RESOLUCIÓN No. 262-2025, POR MEDIO DE LA CUAL SE DECLARA DESISTIDA LA SOLICITUD DE LICENCIA URBANÍSTICA DE CONSTRUCCIÓN EN LA MODALIDAD DE OBRA NUEVA PARA EDIFICACIÓN MULTIFAMILIAR EN DIEZ PISOS CON SEMISÓTANO Y LOZA TÉCNICA DENOMINADO OHANA, CON RADICADO 23001-1-25-0037 DEL 17 DE FEBRERO DE 2025 Y SE ORDENA LA ENTREGA DE LOS DOCUMENTOS APORTADOS A LA MISMA, POR EL PETICIONARIO.

FECHA DE EXPEDICIÓN 29/08/2025

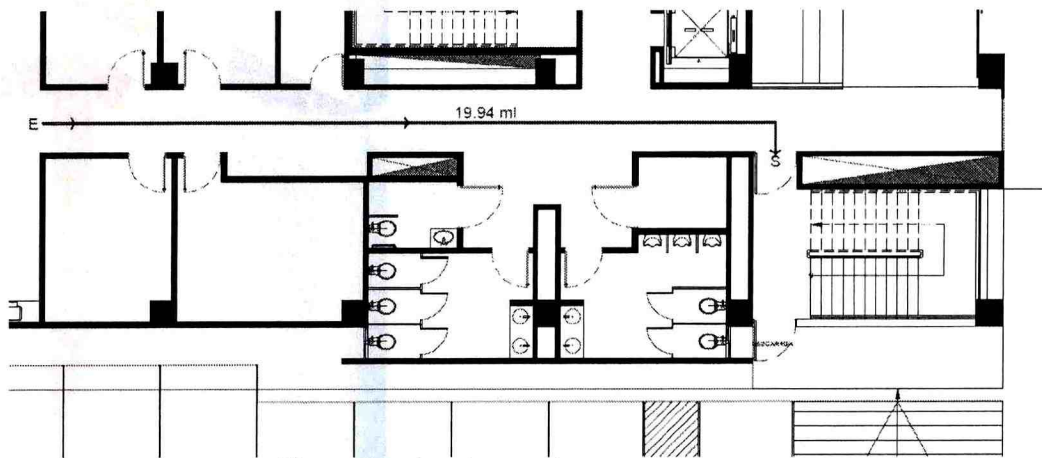
- o Se debe presentar un cuadro donde se evidencie cargas de ocupación por piso.
- o Se debe dar cumplimiento al artículo K.3.4.2 y a la tabla K.3.4.1 en relación al número de salidas.
- o En cuanto a la distancia entre los medios de evacuación tener en cuenta lo siguiente:

K.3.4.1 — GENERAL — Las salidas y los medios de evacuación deben diseñarse y localizarse de manera que la seguridad no dependa únicamente de uno solo de estos medios, y proveerse de dispositivos de seguridad para evitar que cualquier medio único de salida sea ineficiente debido a alguna falla humana o mecánica.

K.3.4.1.1 — En toda edificación, o área de ésta, cuya ocupación, tamaño y disposición sea tal que la seguridad de sus ocupantes se vea comprometida por el bloqueo de alguno de los medios de evacuación en caso de incendio u otra emergencia, éstos deben ubicarse tan alejados entre sí como sea posible y de tal manera que se minimice la posibilidad de que ambos medios se bloqueen simultáneamente.

7.5.1.3.2* Donde se requieran dos salidas o dos puertas de acceso a la salida, estas deberán ubicarse a una distancia entre sí no menor a la mitad de la diagonal de la máxima dimensión diagonal del edificio a del área servida, medida en línea recta entre el borde más cercano de las puertas de salida a de las puertas de acceso a salida, a menos que esté dispuesto de otra forma en 7.5.1.3.3 a 7.5.1.3.5.

7.5.1.3.3 En los edificios protegidos en su totalidad por un sistema aprobado y supervisado de rociadores automáticos de acuerdo con la sección 9.7, la distancia mínima de separación entre dos salidas o dos puertas de acceso a las salidas, medida de acuerdo con 7.5.1.3.2 no deberá ser menor a un tercio de la longitud de la máxima dimensión diagonal del edificio o área servidos.

7.5.1.3.4 Donde las salidas requeridas específicamente en 7.5.1.3.2 o 7.5.1.3.4 estén provistas mediante cerramientos de salida y estén interconectadas por un corredor con una clasificación de resistencia al fuego no menor a 1 hora, deberá permitirse que el apartamiento de la salida se mida a lo largo de la línea del recorrido dentro del corredor.

- o Los medios de evacuación deben ser herméticos con puerta corta fuego.
- o Las puertas de las salidas de los medios de evacuación deben abrir en el mismo sentido de la evacuación.
- o Los medios de evacuación deben contar con salida directa a vía o espacio público abierto.
- o Edificación de gran altura más de 28 m de altura / dos medios de evacuación o más de ser necesario.
